SOLICITATION AMENDMENT MODIFICATION DE L'INVITATION

Title - Sujet Truck Utility Body	
Solicitation No. - N° de l'invitation W8476-144839/A	Amendment No. - N° modif. 001
Client Reference No. - N° de référence du client W8476-144839	Date 2013-10-16
GETS Reference No. - N° de référence de SEAG PW-\$\$HP-916-63516	
File No. - N° de dossier hp916.W8476-144839	CCC No./N° CCC - FMS No./N° VME
Solicitation Closes - L'invitation prend fin at - à 02:00 PM on - le 2013-10-30	
Time Zone Fuseau horaire Eastern Daylight Saving Time EDT	
F.O.B. - F.A.B. Plant-Usine: <input type="checkbox"/> Destination: <input checked="" type="checkbox"/> Other-Autre: <input type="checkbox"/>	
Address Enquiries to: - Adresser toutes questions à: Paravan, Tony	Buyer Id - Id de l'acheteur hp916
Telephone No. - N° de téléphone (819) 956-3963 ()	FAX No. - N° de FAX () -
Destination - of Goods, Services, and Construction: Destination - des biens, services et construction:

Cette modification à la demande est émise pour fournir des réponse aux questions de soumissionnaires.

Ref: Annexe "B" - Description d'achat Concernant Un Camion Avec Carrosserie-Atelier De 1,5 Tonnes Avec MD, Traction 4 x 4, Roues Arrière Jumelées

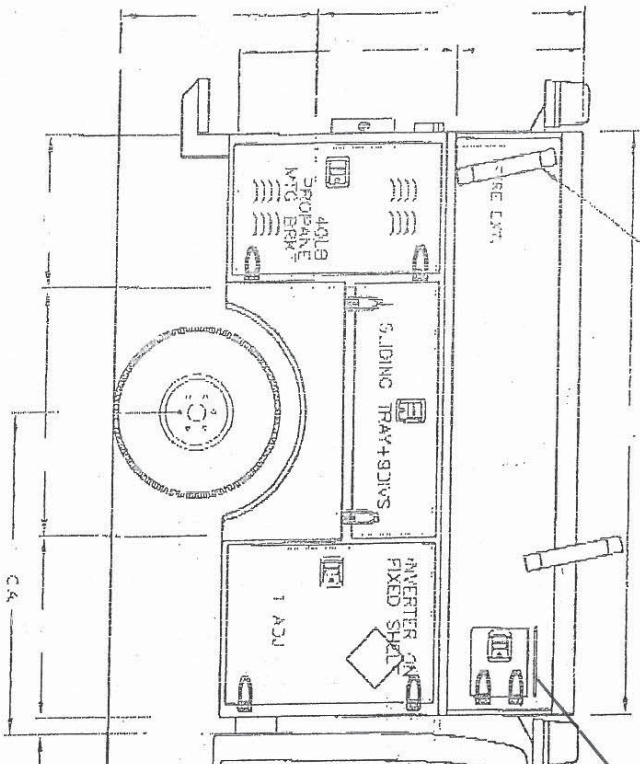
3.25.5 c) a besoin d'être clarifié, dessin ou photo. La voûte de protection sera montée sur le dessus des compartiments de rangement avants où vous voulez loger une bouteille d'azote de dimension <<K>>.

Voir le dessin et la photo ci-joints.
